改 善 箇 所 説 明 図

代表機種：カトウ YDS-KRC016

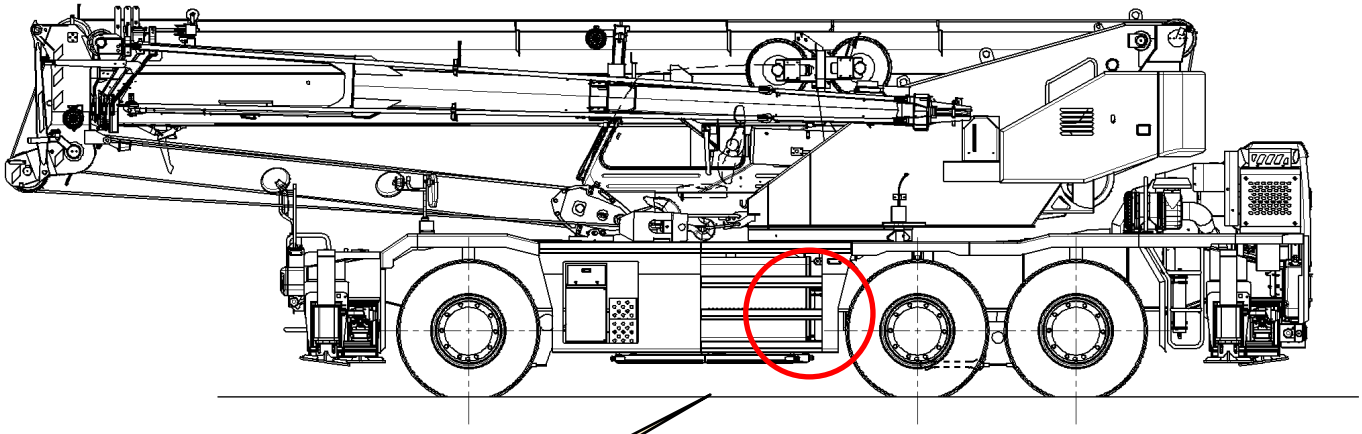
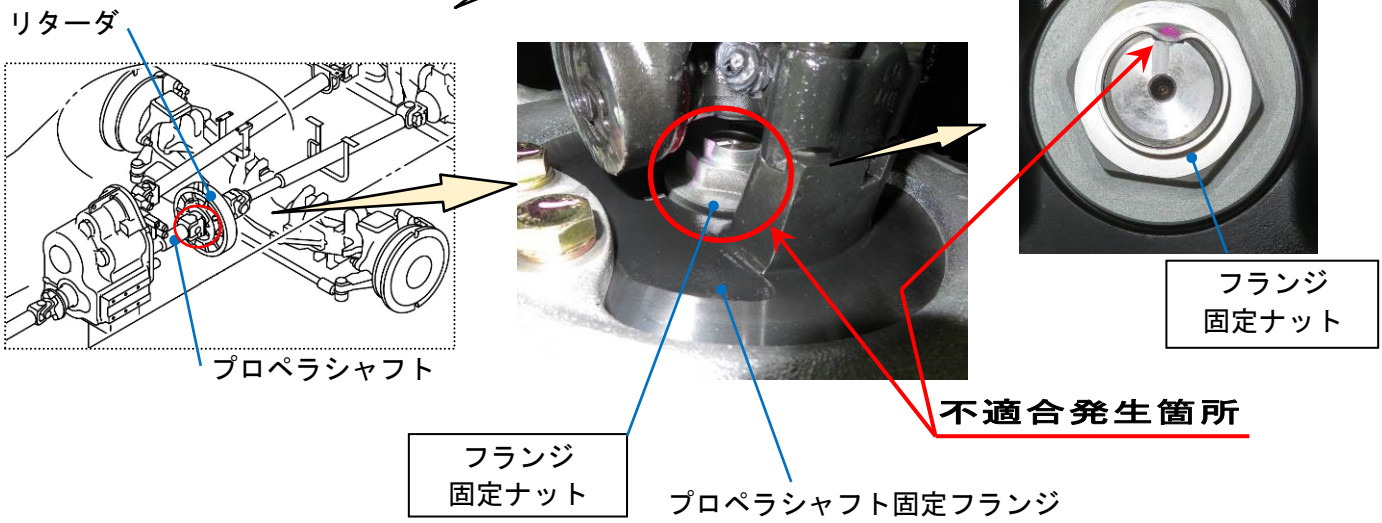
ホイール・クレーンのリターダにおいて、プロペラシャフトを取付けるフランジを固定するナット部のかしめ加工が不完全なものがある。そのため、そのままの状態で使用を続けると、当該ナット及びフランジが脱落して動力が伝達できなくなり、最悪の場合、リターダが破損し、破損した部品が道路上に落下して他の交通を妨げるおそれがある。

全車両、フランジ固定ナットのかしめ加工の状態を確認する。かしめ加工が不完全な場合には、固定ナットを新品に交換し、固定する。

注　：□は、交換する部品を示す。
識 別：作業完了車には、所定の位置に白色マーキングを施す。
